改善箇所説明図

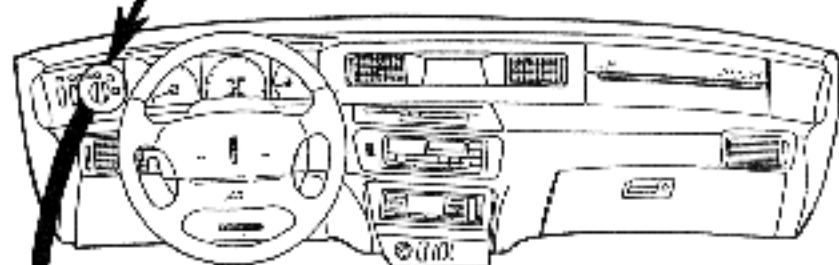
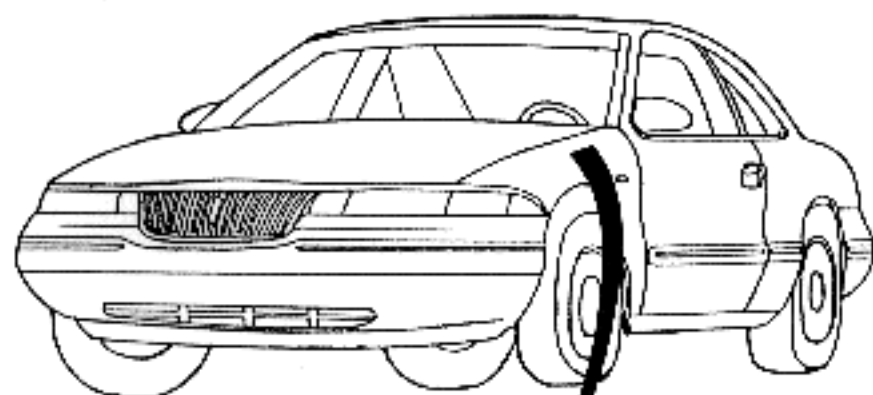
基準不適合発生箇所

灯火装置の前照灯スイッチにおいて、当該スイッチの内部構造が不適切なため、そのままの状態で使用を続けると、スイッチ内部の接点で電気抵抗が増加し、最悪の場合、スイッチが過熱して火災に至るおそれがある。

改善の内容

全車両、当該前照灯スイッチを対策品と交換するとともに配線コネクターを良品と交換する。

対策車両の識別：左前ドアの上部ヒンジ上面に黄ペイントを塗布する。
